Doplňěk technické zprávy v rámci revize DPS č.K1-1, K2-2 dle Smlouvy o dílo ze dne 18.2. 2015 řešící:

Název akce:	Oprava a rekonstrukce areálu klášterů Český Krumlov – část areál bývalého kláštera řádu sv. Kláry
Místo akce:	Český Krumlov, areál mezi ulicemi Latrán a Pivovarská k.ú. Český Krumlov, 622931 p.č.766/1 – K1, K3 p.č.711/1 – K2 p.č.712 – K4 p.č.766/2 – K5
Stavebník:	Město Český Krumlov náměstí Svornosti 1, 381 01 Český Krumlov IČ: 00245836
Partneři projektu:	Městské divadlo Český Krumlov IČ: 65006267 Horní ul. 2, 381 01 Český Krumlov Kontaktní osoba/ředitel: Jan Vozábal Tel.: 602 331 162 E-mail: jan.vozabal@divadlock.cz Manažer projektu: Ing. Kateřina Slavíková Tel.: 602 308 852 E-mail: katerina.slavikova@divadlock.cz
Generální projektant:	<u>Sdružení pro zpracování projektové dokumentace akce opravy a rekonstrukce areálu klášterů Český Krumlov – část areál bývalého kláštera řádu sv. Kláry</u> <i>Masák & Partner s.r.o.:</i> Ing. arch. Jakub Masák autorizovaný architekt bez specifikace oboru č. autorizace: 03 086 Rooseveltova 39/575, Praha 6, 160 00 tel.: 777 121 003 e-mail: masak@masak-partner.com <i>Metropjekt Praha, a.s.</i> Ing. David Krása – místopředseda představenst

Gotické trámy nejsou na navrhovaný provoz unosné. Z tohoto důvodu je nutné nad nim realizovat novou stropní konstrukci, která bude zároveň požárním předělem mezi požárními úseky. Stropní konstrukce je navržena z ocelových I profilů. V místě stropních trámů č.20 – 24 je navržena snížená skladba:

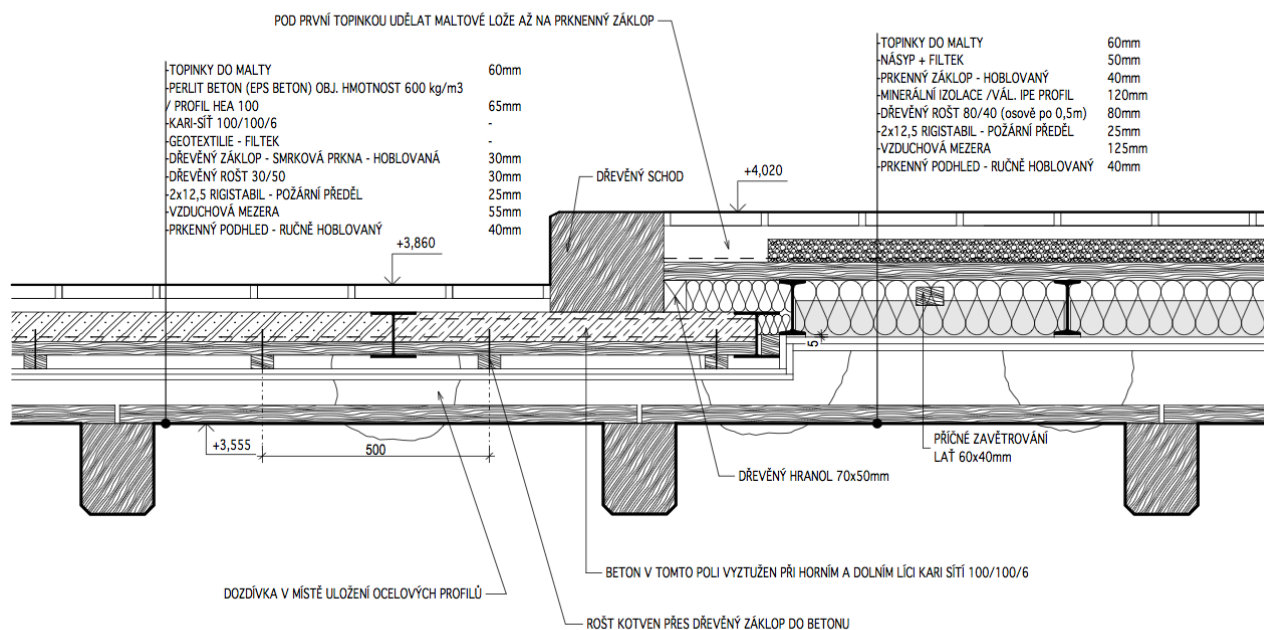
Snížená skladba je z důvodů návazností výškových úrovních podlah 2.NP, schodiště a bezbariérového přístupu z výtahu do mj. sloupového sálu. Zároveň je nutné v této části z technologických důvodů tyto trámy osadit o cca 50 mm níže z důvodu realizace požárního předělu, který musí být ze spodní strany řádně přestěrkován.

Standardní skladba pro trámy č.1 – 16:

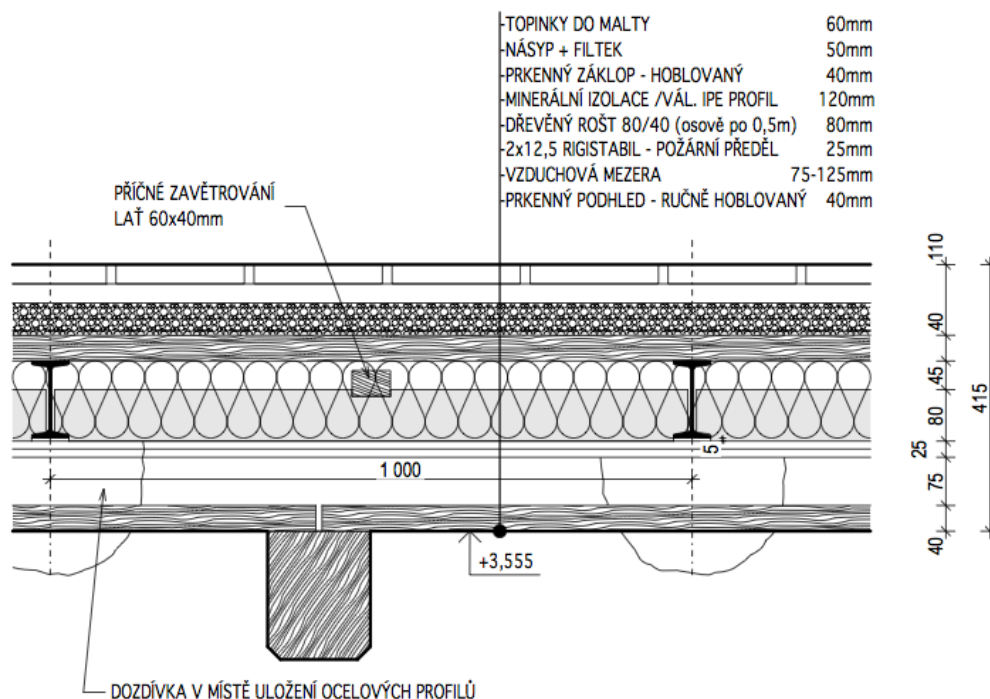
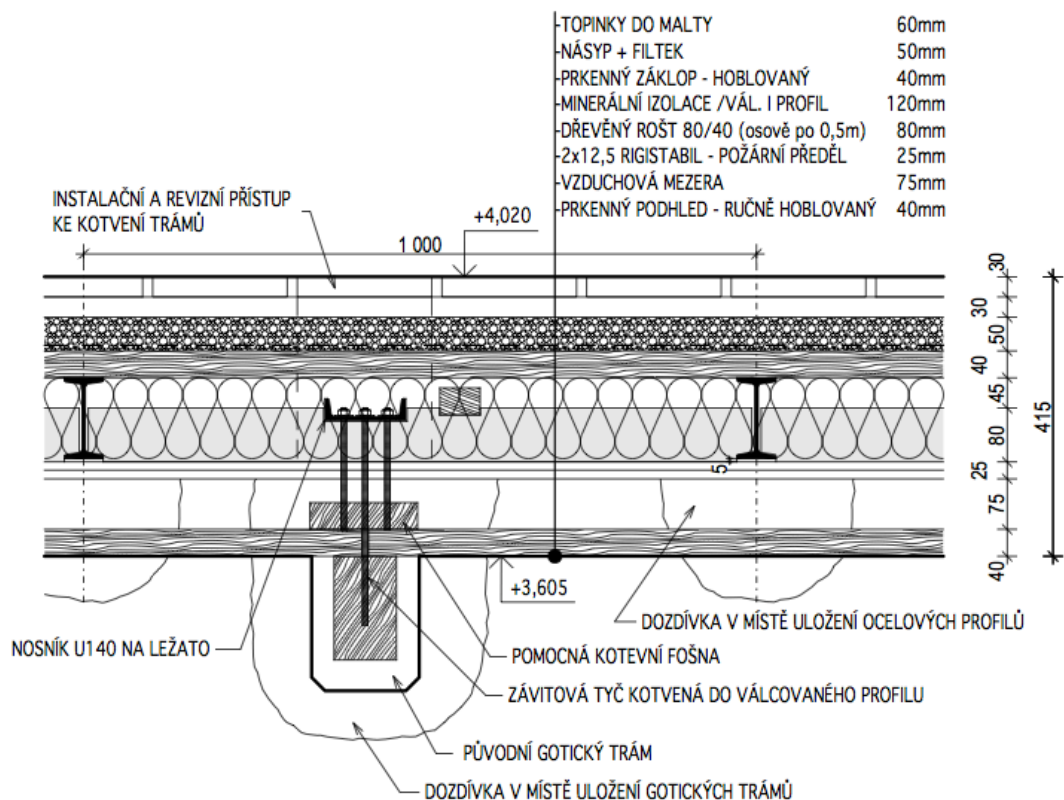
Detail vyvšení trámů č.17 – 19 z důvodu špatné únosnosti i po restaurování a vložení protéz:

Řešení v místě schodišťové stěny:

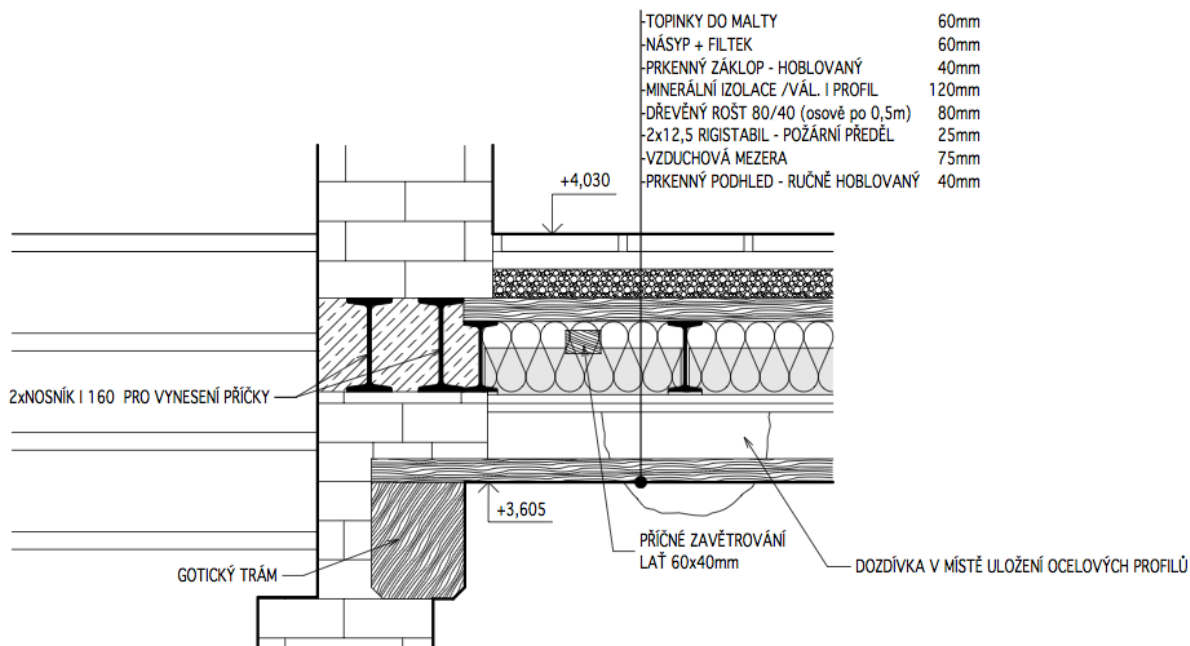
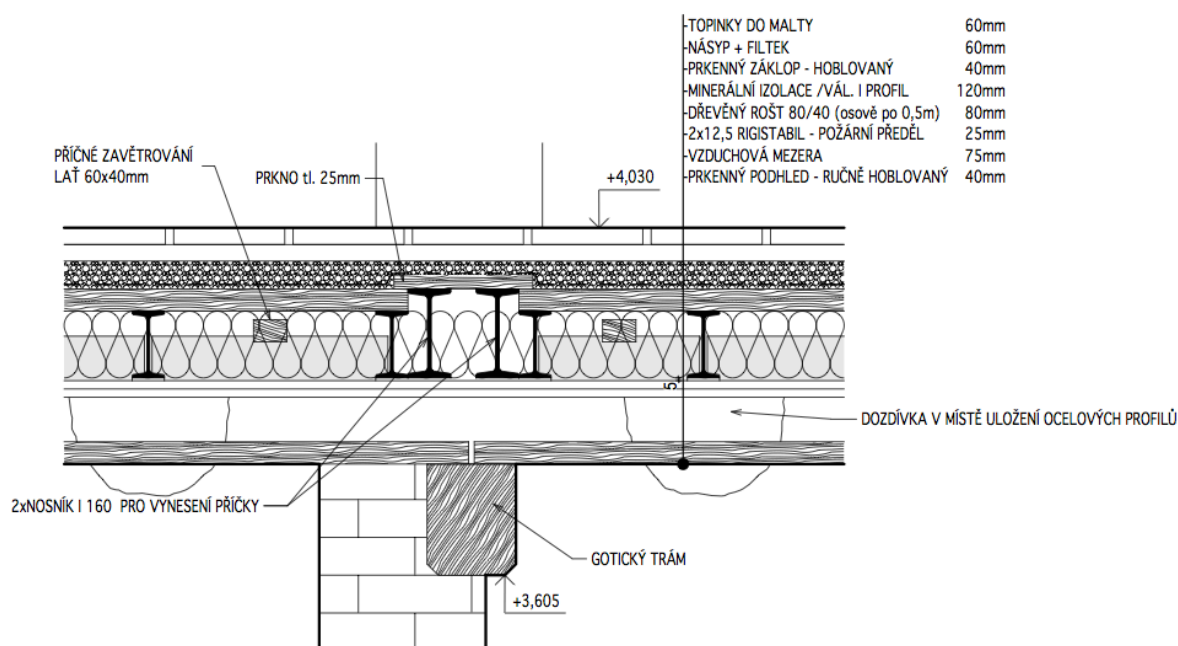
Vkládaný prkenný podhled (záklop) z ručně hoblovaných prken je na trámy pokládán po cca 1m kusech (dle rozteče trámů), prkno o délce 4 m bude rozřezáno a instalováno na trámy v řadě za sebou tak, aby průběžně pohledově navazovalo, záklop je položen volně z důvodu ventilace, dilatace a revidovatelnosti dutiny a požárního předělu nad gotickými trámy, prkna mají dle analogie původního záklopu zkosené hrany pod úhlem 45°. V projektu je navržen záklop ze 100% z nového masivního dřeva o šířce 300 – 400 mm, původní záklop se zachoval z cca 15% plochy, po jeho ořezání napadených částí dřevokaznou houbou a chemické sanaci bude na stavbě rozhodnuto o jeho příp.využití např.v místnosti K1-1-038.

Replika biedermaierových kachlových kamen K1-2-007 (nahrazují v DPS navržený typový výrobek „empírových“ kamen) – X49:

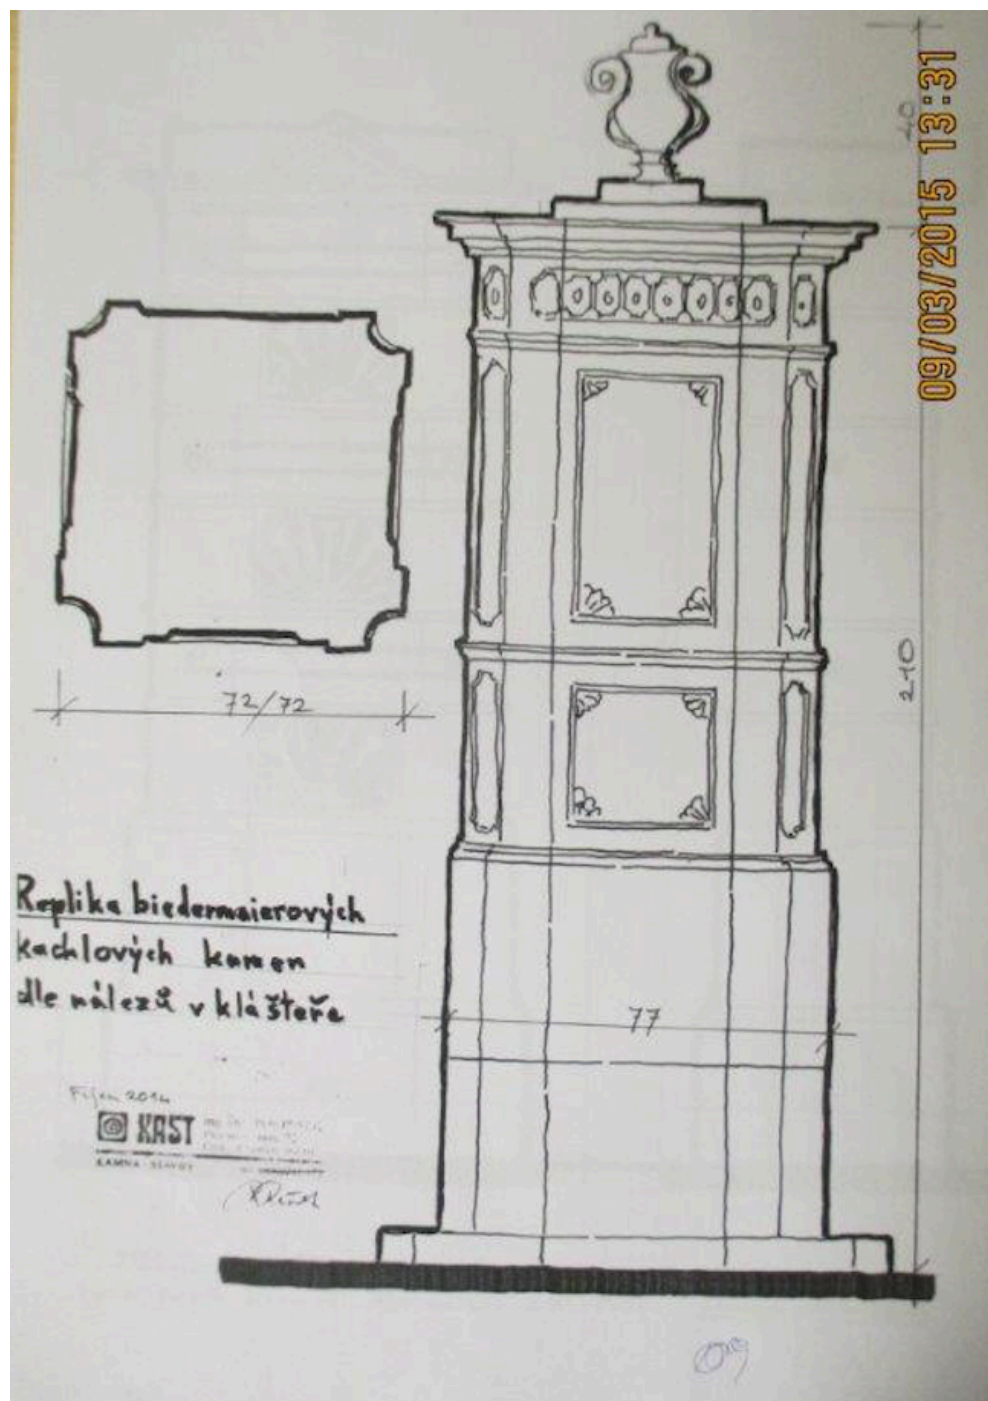
Replika biedermaierových kachlových kamen nově v K1-2-009, kde u komínového tělesa č.8 lépe vyniknou (nahrazují v DPS navržený typový výrobek „empírových“ kamen, který byl umístěn v místnosti K1-2-008, pod kamny je nově navržen nehořlavý podklad – nabetonávka na násypu, cihelná dlažba – topinky do malty, rozměry cca 1560x1400 mm dle komínového tělesa, to vše na únosné klenbě, podklad v místnosti 008 zrušen) – X02:
